# 琥珀い風

きらめきの地域デザイン

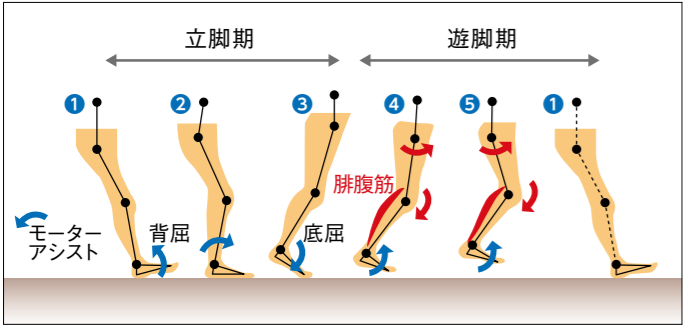
これまで歩行リハビリのロボットはいくつか開発されているが、ロボットに誘導される運動が実際の歩行とは異なるため十分な結果が得られていないことが指摘されていた。RE-Gaitは患者ごとの個別プログラムで歩行を誘導できる点でもこれまでの装置と大きく異なる。
